**Oggetto: [ID\_VIP\_6193] Procedura di Valutazione di Impatto Ambientale ai sensi dell'art. 23 del D.Lgs. 152/2006 e ss.mm.ii, relativo al progetto di un impianto eolico, denominato "Parco eolico Leva", costituito da n.9 aerogeneratori da 5,7 MW ciascuno, per una potenza complessiva pari a 51,3 MW, da realizzarsi nei Comuni di Montevago (AG) e Santa Margherita di Belice (AG), e dalle opere civili ed elettriche da realizzarsi nei Comuni di Sambuca di Sicilia (AG) e Menfi (AG).  
Trasmissione Parere n. 268 del 30 maggio 2022 della Commissione Tecnica di verifica dell'impatto ambientale VIA/VAS.**

**Parere n. 268 del 30 maggio 2022**

<b>Progetto:</b>	<p><b>Procedura di valutazione d'impatto ambientale ai sensi dell'art. 23 del D.Lgs 152/2006 e ss.mm.ii.</b></p> <p><b>Progetto di un impianto eolico, denominato "Parco eolico Leva", costituito da n.9 aerogeneratori da 5,7 MW ciascuno, per una potenza complessiva pari a 51,3 MW, da realizzarsi nei Comuni di Montevago (AG) e Santa Margherita di Belice (AG), e dalle opere civili ed elettriche da realizzarsi nei Comuni di Sambuca di Sicilia (AG) e Menfi (AG).</b></p> <p><b>ID_VIP: 6193</b></p>
<b>Proponente:</b>	<p><b>RWE Renewables Itali

Fig. 3 - In rosso gli aerogeneratori dell'impianto LEVA, in blu quelli dell'impianto di Sambuca di Sicilia.

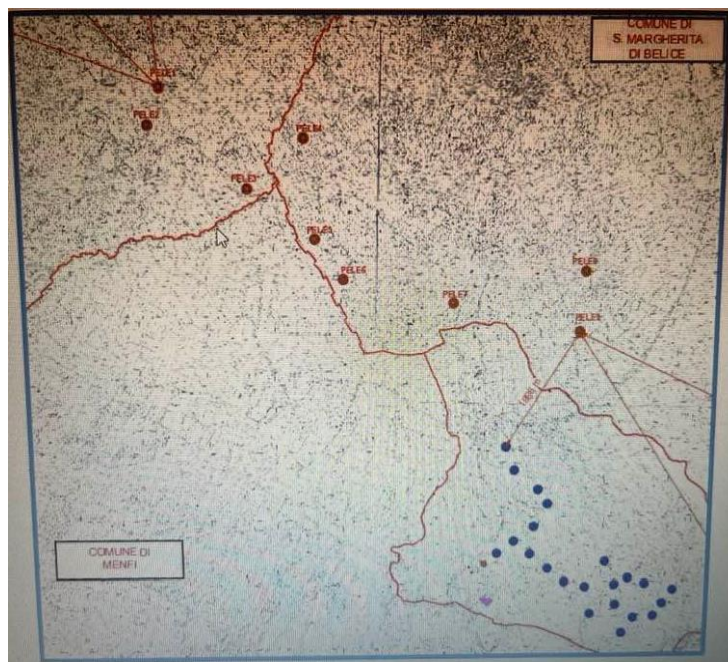
- In merito alle interferenze visive e agli impatti cumulativi il Proponente ha realizzato una analisi estesa anche agli altri impianti eolici presenti nel territorio, entro un raggio di distanza dal singolo aerogeneratore corrispondente a 50 volte lo sviluppo verticale degli stessi; nel caso specifico, tale distanza corrisponde a circa 10 km: entro tale distanza è stato individuato un impianto eolico. A una distanza di circa 2 km dal sito di intervento, in direzione sud, è infatti ubicato l'impianto eolico di Sambuca di Sicilia (Fig. 3).
